From: "5.1,2,e"
Sent: Thu, 8 Jun 2023 11:24:58 +0100
To: "5.1,2,e" <5.1,2,e@amsterdam.nl>; "5.1,2,e" <5.1,2,e@amsterdam.nl>
Subject: FW: Overleg pilot Weesperstraat

Pilot Knip Weesperstraat

Verkeerskundige knelpunten, monitoring en bijsturing tijdens de uitvoering

3.2 Infrastructurele maatregelen.

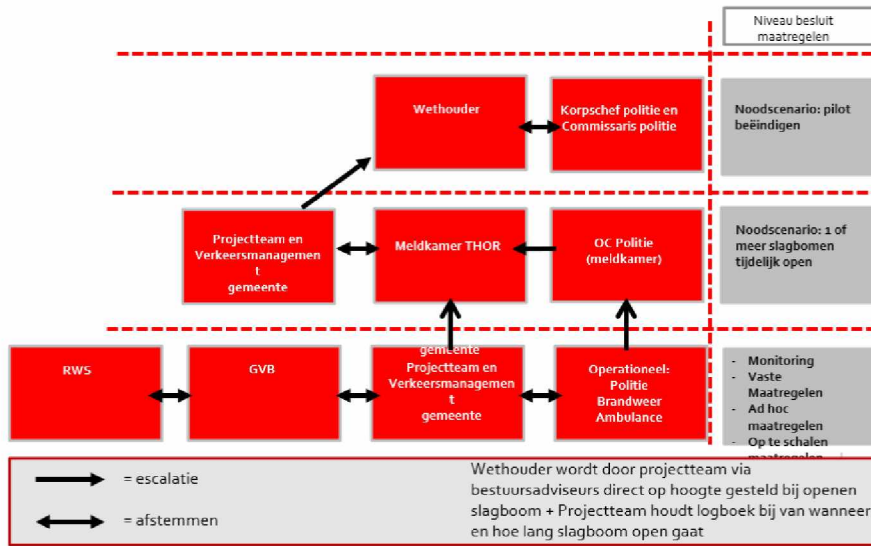
Op het moment dat er dusdanige overlast gaat ontstaan als uit de analyse blijkt, ontstaat er voor de nood- en hulpdiensten direct een gevaarlijke situatie.

Zij zullen ook op de vastgelopen wegen nagenoeg geen doorgang kunnen hebben. Er is simpelweg niet voldoende fysieke mogelijkheid voor het overig verkeer om ruimte te maken om de hulpverleningsvoertuigen door te laten.

(denk aan de hoge opsluitbanden Wibautstraat etc)
